Betrifft: Verrohrung des Grabens im neuem Baugebiet Schwei Flurstück 107/20

Anlage: Flurstückskarte der geplanten Kompensationsmaßnahme
Bebauungsplan Nr. 7 Schwei
Lageplankarte

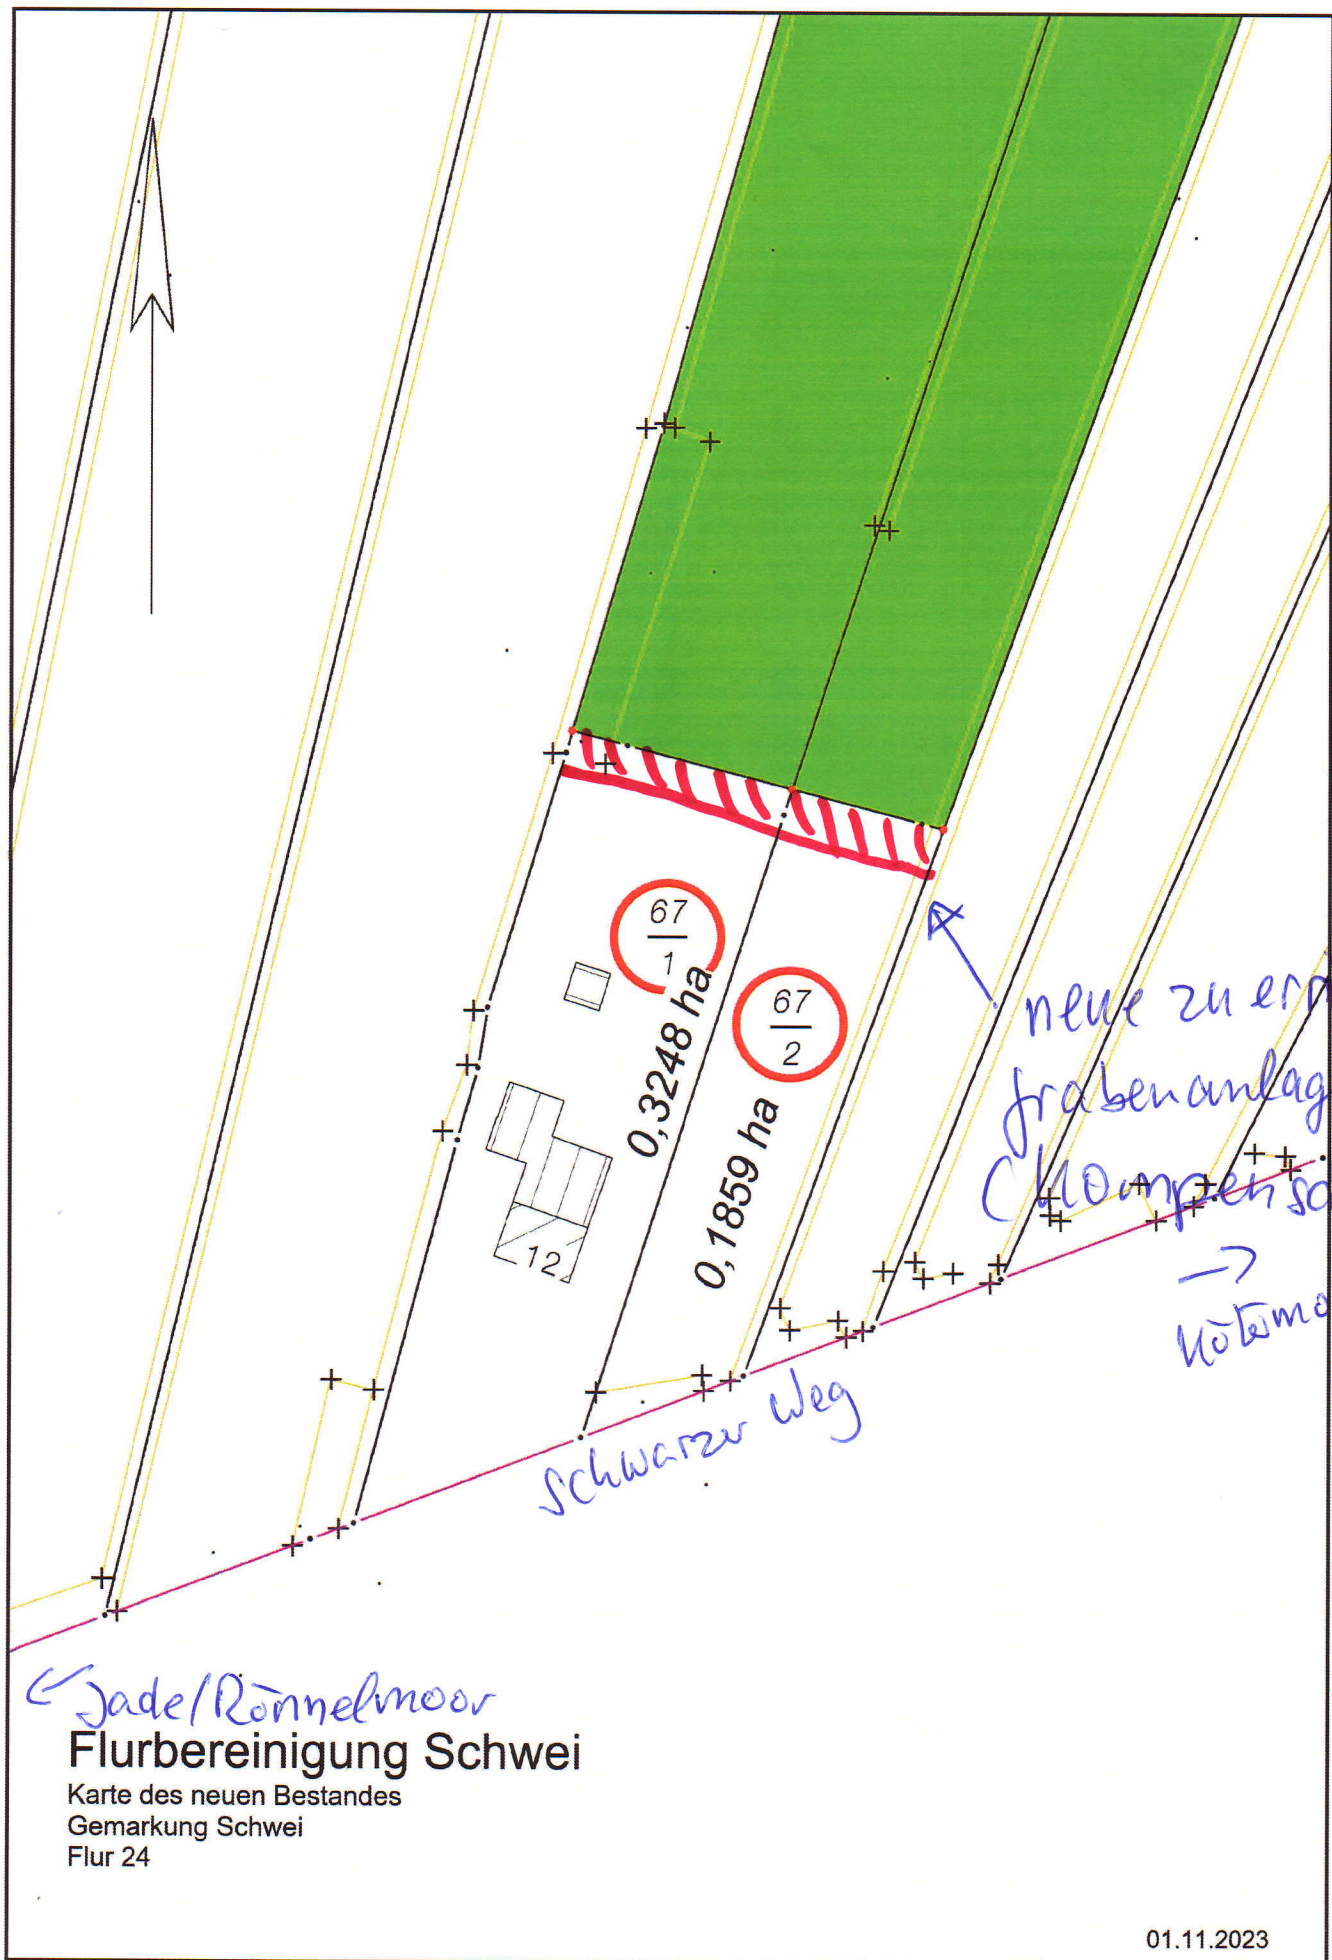
Die Gemeinde führt die Verrohrung durch, und **als Kompensation** errichten wir einen **neuen Graben in der Gemeinde Stadland (40-50m lang/ die doppelte Länge, als der zu verfüllende)**.

In der Anlage die geplante Kompensationsmaßnahme.

Bebauungsplan Nr. 7 Schwei
 Auszug aus der Planzeichnung

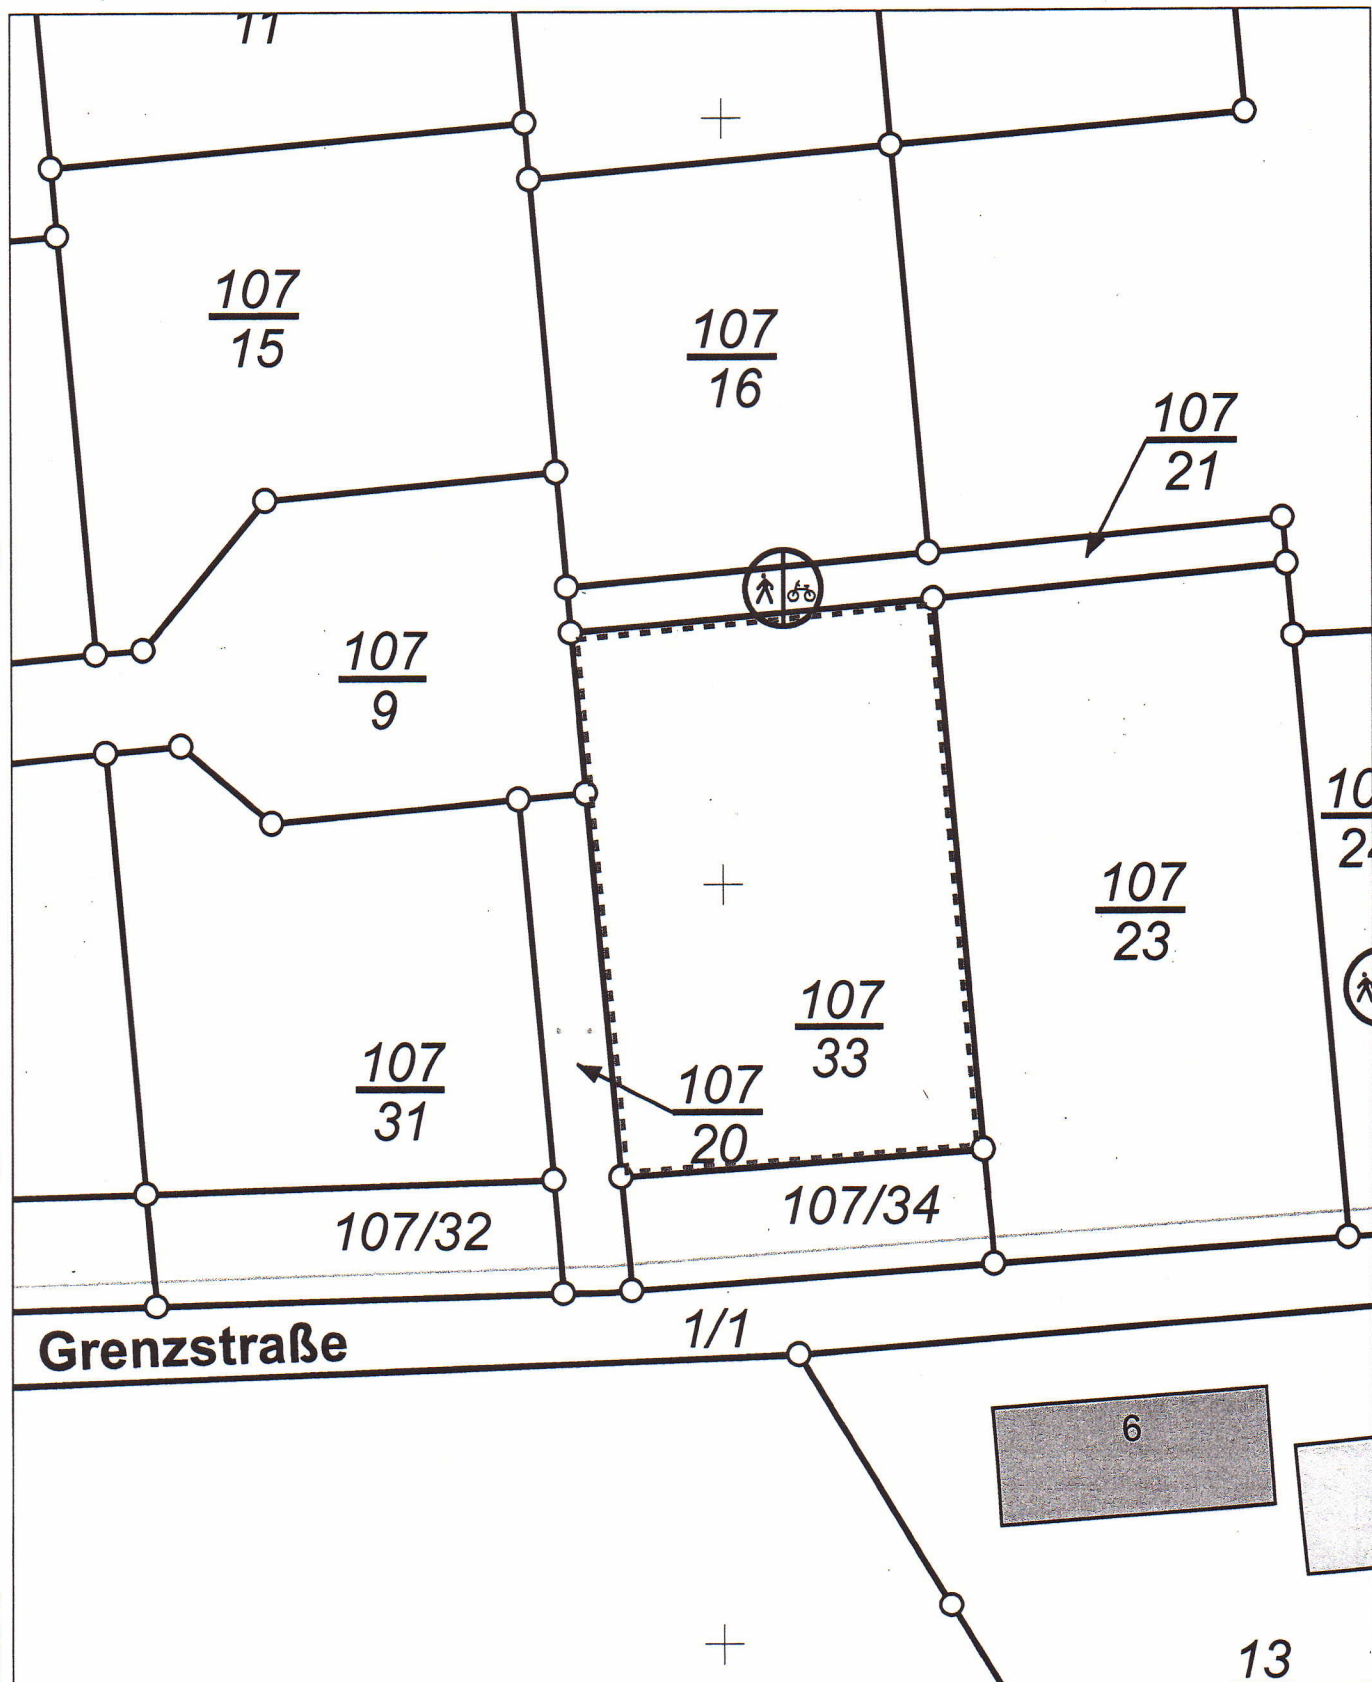
hiermit bitte ich um die Verrohrung des Grabens Flurstück 107/20.
Während der Baumaßnahme ist nunmehr aufgefallen, dass:

1. dieser Graben, aufgrund der Unerreichbarkeit, für die Gemeinde kaum aufzureinigen ist.
2. der Graben, zwischen dem Flurstück 107/32 und Flurstück 107/34 **schon verrohrt ist**, obwohl dieses nicht in der Planzeichnung vorgegeben wurde. Danach sollte der Graben durchgängig bis zur Grenzstraße sein. Außerdem sind die nächsten Gräben von Bauabschnitt 2+3 ebenfalls alle verrohrt und sogar mit Einlaufbauwerken versehen (siehe Anlage).
Bei dem besagten Graben ist kein Einlaufbauwerk vorhanden, womit hier auch der Verfüllung nichts entgegen spricht.

3. es nicht zumutbar ist, dass auf einem Privatgrundstück die Böschungsoberkante dieses Grabens freizuhalten ist, um Reinigungsarbeiten dieses Teilgrabens zu ermöglichen. Aus Sicherheitsgründen muss der Graben eher mit einer Zaunanlage gesichert werden.

4. außerdem es möglicherweise zu Geruchsbelästigung kommen kann. Der Graben hat kaum Fließgeschwindigkeit, da durch die Teilverrohrung das Gewässer eher steht.

Auf dem verfüllten Graben würden wir dann Rasen ansäen, und 3 Säuleneichen pflanzen.
